Sujet : [INTERNET] à l'attention de M. le commissaire enquêteur

Agissant au nom et pour le compte de l'association Vexin Nature Qualité de Vie, représentée par son co-président M. Alain Riou, j'ai l'honneur de vous faire part des observations que suscite le dossier d'enquête publique complémentaire préalable à l'autorisation environnementale d'autorisation environnementale sollicitée par la Société TERREAL pour l'exploitation d'une carrière d'argile à ciel ouvert aux lieux-dits « Le Fer à Chambre », « Le Vide Bouteille » et « Le Pré Magnard » situés sur la commune déléguée de Cahaignes à Vexin-sur-Epte.

Objet : Observations écrites relatives au projet d'une carrière d'argile sur Cahaignes, commune déléguée de la commune nouvelle de Vexin-sur-Epte (27)

Figure 63 : Inventaire du patrimoine naturel aux alentours de la zone d'étude (Source : DREAL, 2019)

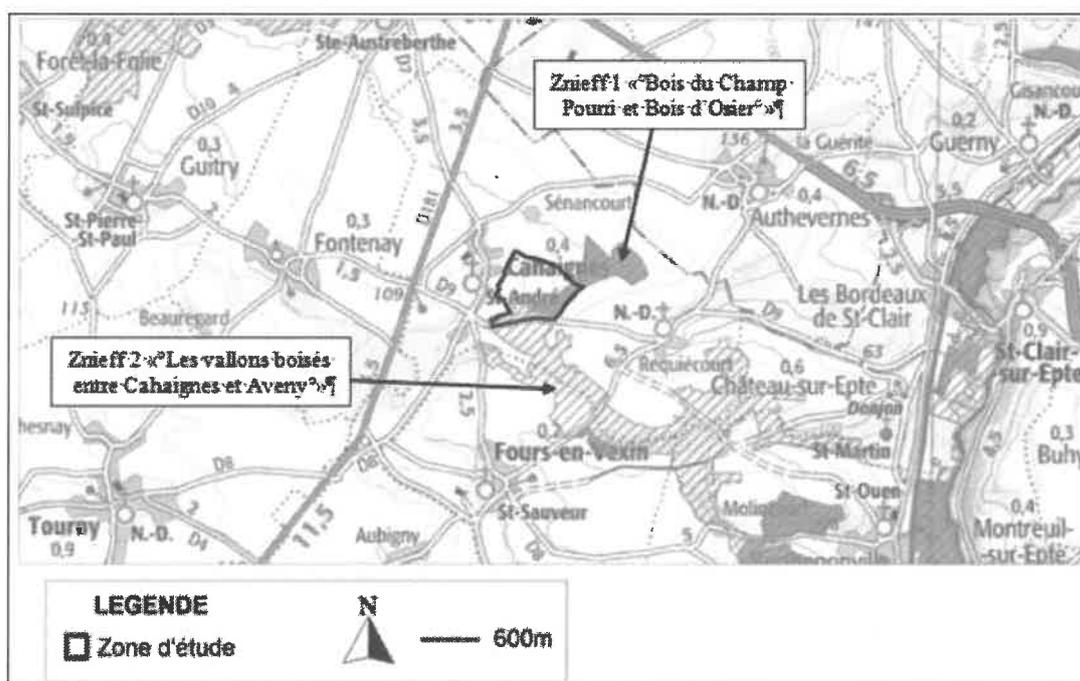
Le projet empiète en effet au sein de deux ZNIEFF, une de type I intitulée « Le bois du champ pourri et le Bois de l'Osier », et une de type II intitulée « Les vallons boisés entre Cahaignes et Aveny » :

Malgré les critiques déjà portées sur ce point dans le cadre de l'enquête publique initiale, la localisation du projet au regard de ces deux zones n'a pas été modifiée.

En l'espèce, le projet de carrière empiète sur ces deux ZNIEFF, et l'impact du projet sur ces zones d'intérêt écologique n'a pas été suffisamment analysé, ni dans le cadre des premières études, ni dans les nouvelles présentées dans le cadre de la présente enquête publique complémentaire.

Figure 58 : Cartographie des zones d'impact depuis le réseau viaire et les zones habitées proches

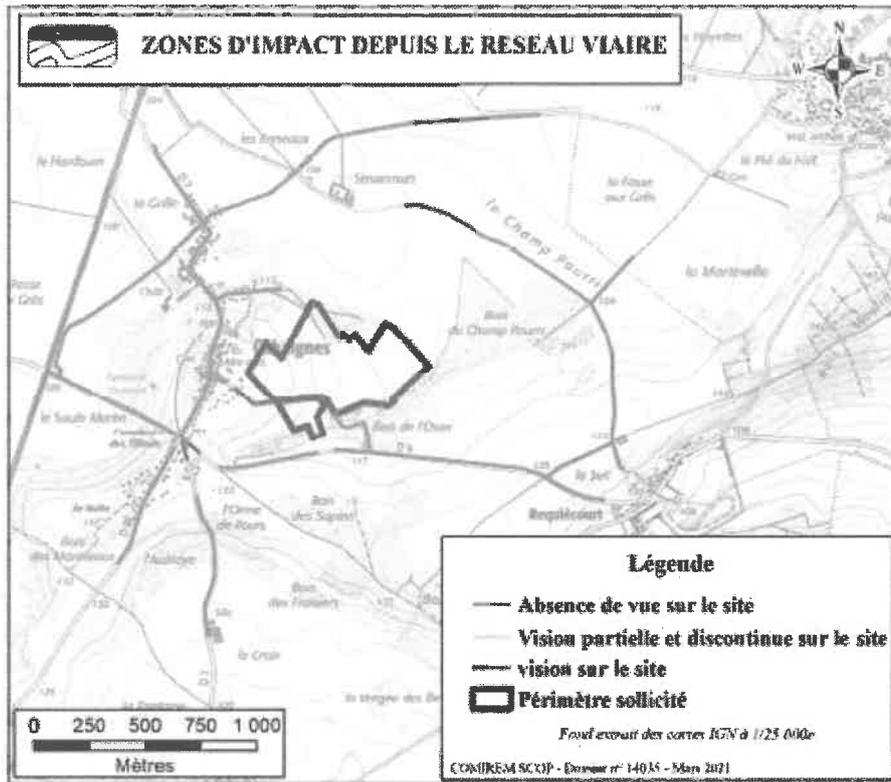
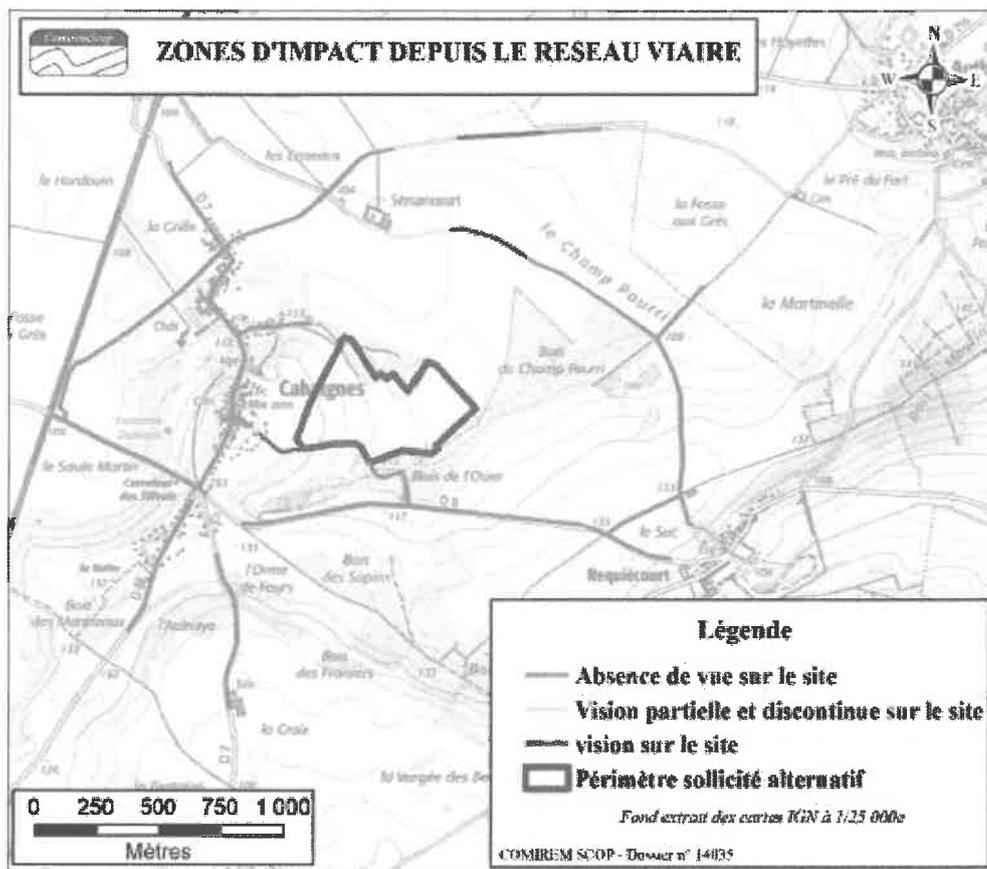
De même, le projet sera visible depuis de nombreux points de vue; notamment le réseau viaire et les zones habitées à proximité ; ainsi, la comparaison de la cartographie des zones d'impact depuis le réseau viaire et les zones habitées proches initiale (haut) et celle réalisée dans le cadre de la présente enquête publique complémentaire (bas) permet de noter que les zones d'impact restent quasiment aussi importantes :

Cartographie issue de l'enquête publique initiale

Cartographie issue de l'enquête publique complémentaire

Figure 106 : Localisation de la surface de zone humide impactée

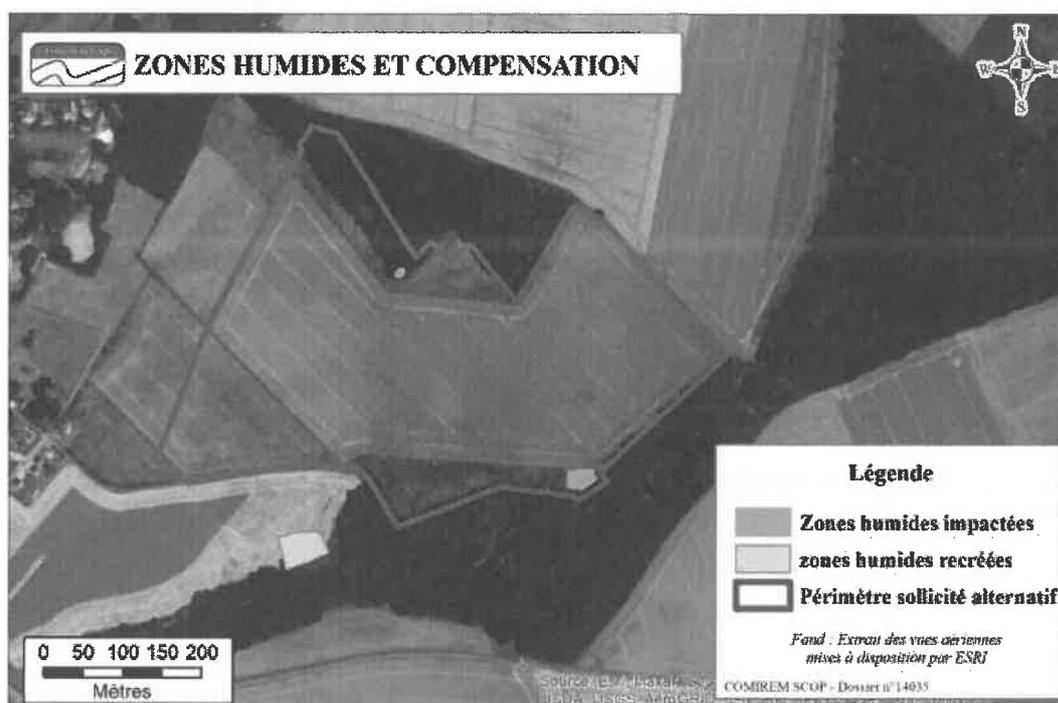
Si le projet en litige prévoit effectivement une compensation de 2 120 m² de création d'une zone humide -soit respectant l'obligation d'une compensation à hauteur de 150 % de la surface de zones humides impactée (810 m²)-, la zone retenue pour la création de cette surface n'est pas une surface altérée, mais une surface agricole :

Partant, l'obligation tendant à réaliser une telle mesure de compensation « *en priorité sur des milieux déjà altérés (artificialisés drainés, remblayés,...) afin de maximiser les gains de fonctionnalité et en dehors des terres agricoles* » est manifestement méconnue.

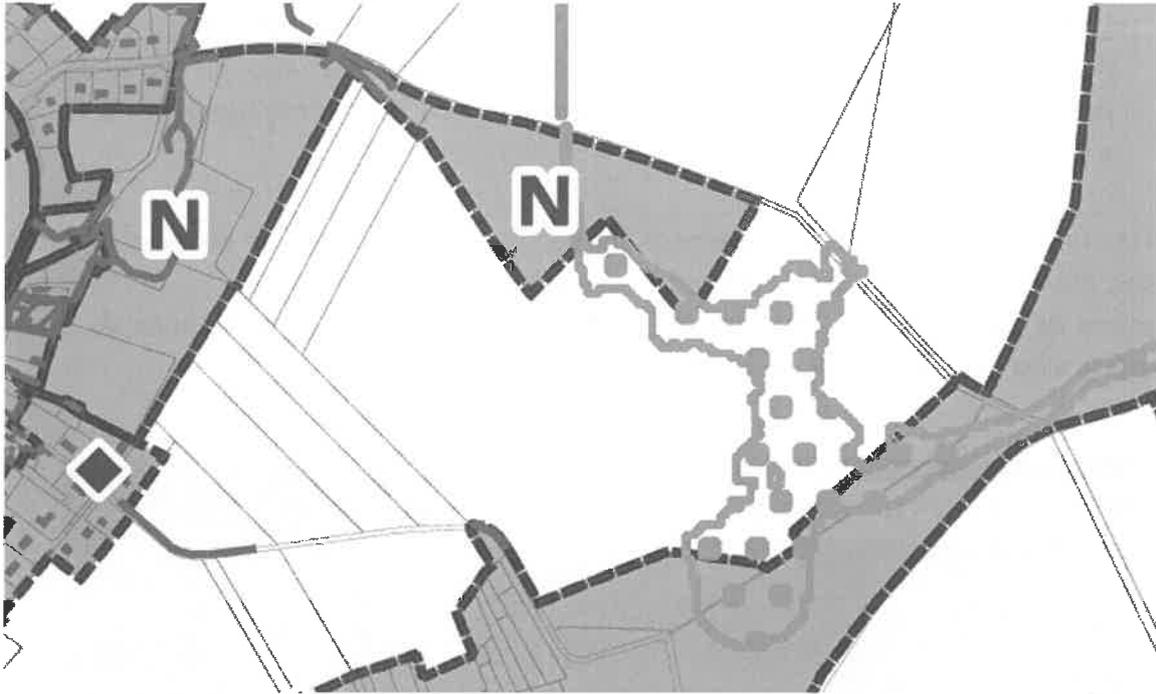
De plus, il ressort du règlement de zonage du PLU de Vexin-sur-Epte que la parcelle concernée par le projet est majoritairement constitué, côté Est, de zones humides pourtant non identifiées par le pétitionnaire :

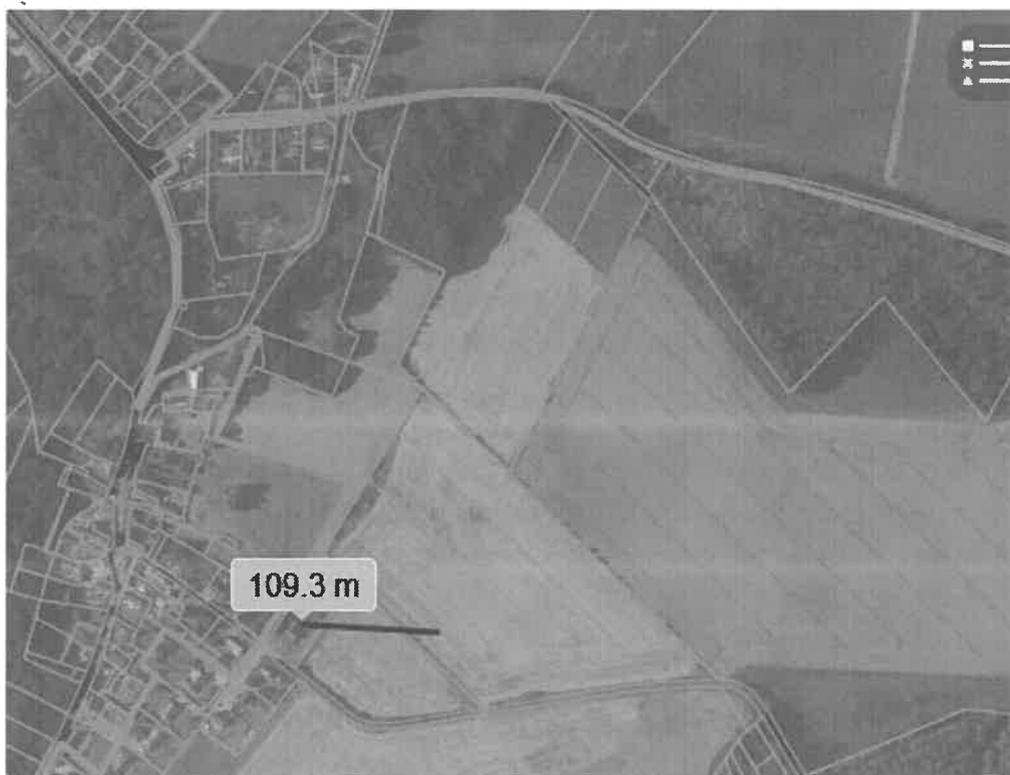
Le contexte est ainsi présenté :

« Dans le cadre de l'élaboration de son PLU, la commune de Vexin-sur-Epte met en avant la qualité de vie sur son territoire et place le bien-être de ses habitants comme socle de son Projet d'Aménagement et de Développement Durable.

L'implantation potentielle de carrière sur le territoire est perçue comme un élément allant à l'encontre de ces principes. Pour cela, une OAP Carrière est définie, permettant de fixer l'ensemble des critères devant être respectés par un projet de ce type, lors de son implantation sur le territoire communal ».
